修復MicroSD問題(1Bit ⇒ 4Bits)

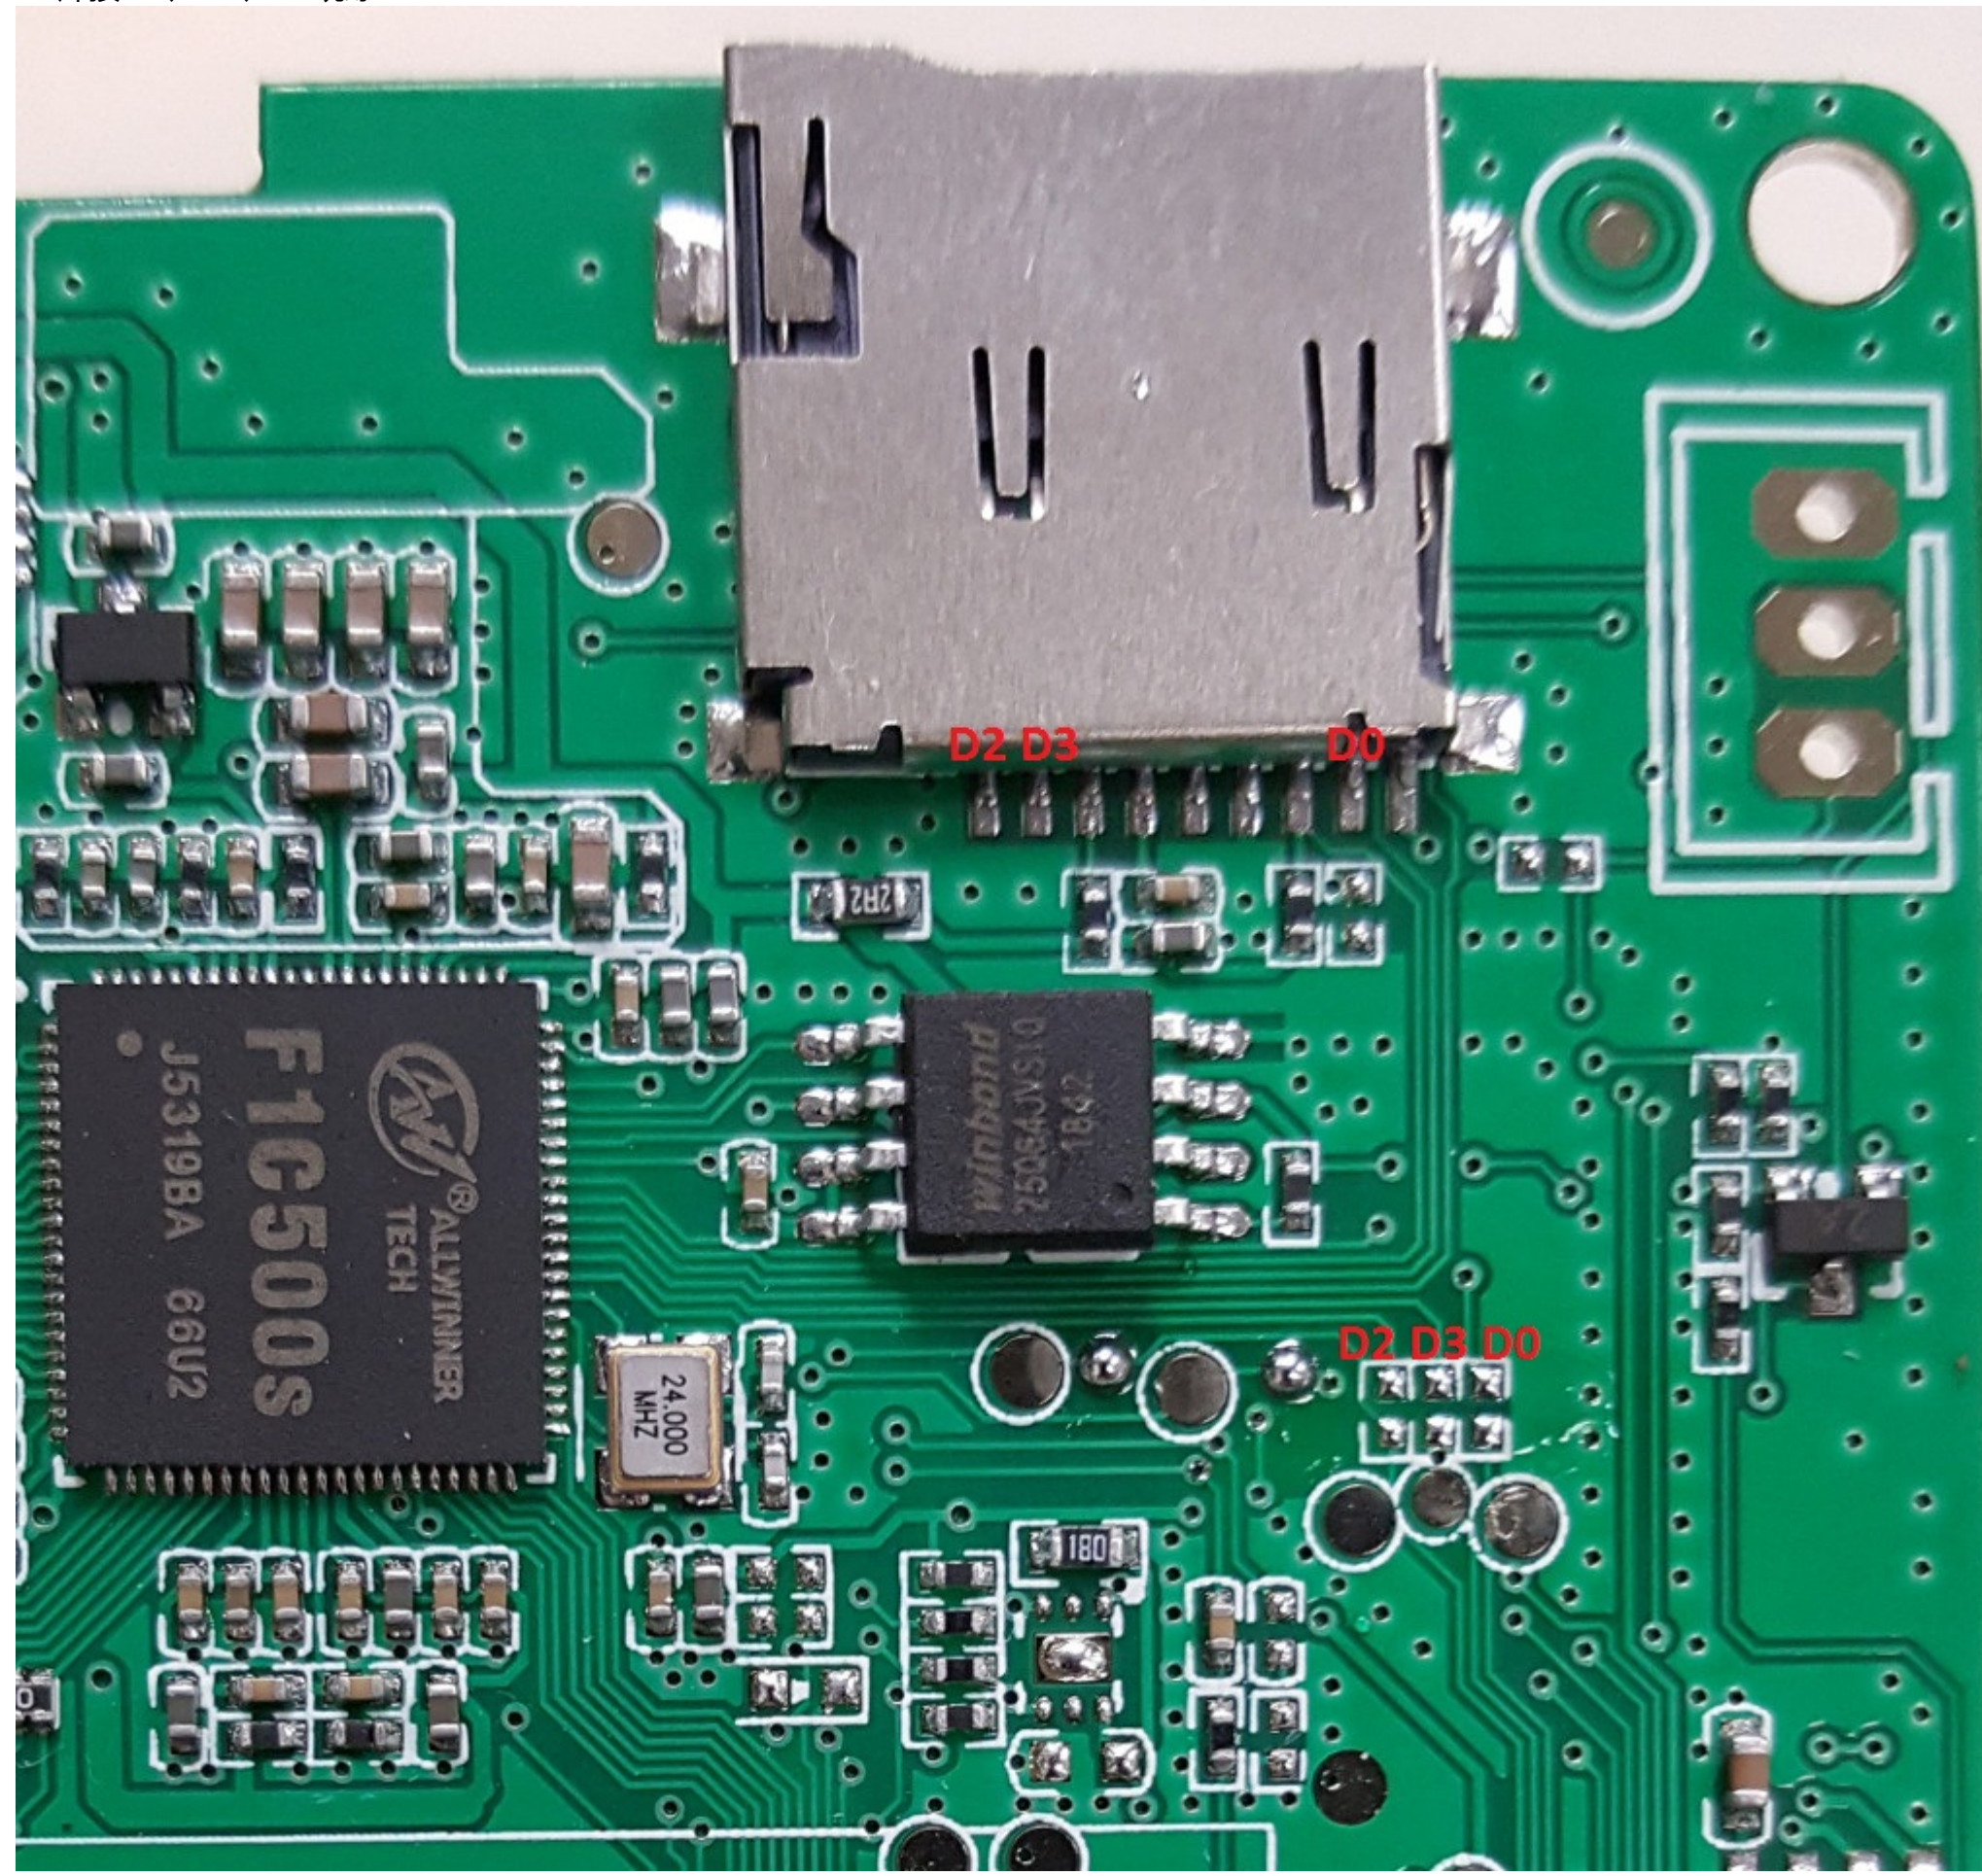
依據目前得到的資料，MicroSD使用的是1Bit傳輸方式，使用者可以使用如下方式，將其改成4Bits傳輸方式。

1. D2、D3、D0拉提昇電阻(1K)
2. 焊接D2、D3、D0跳線
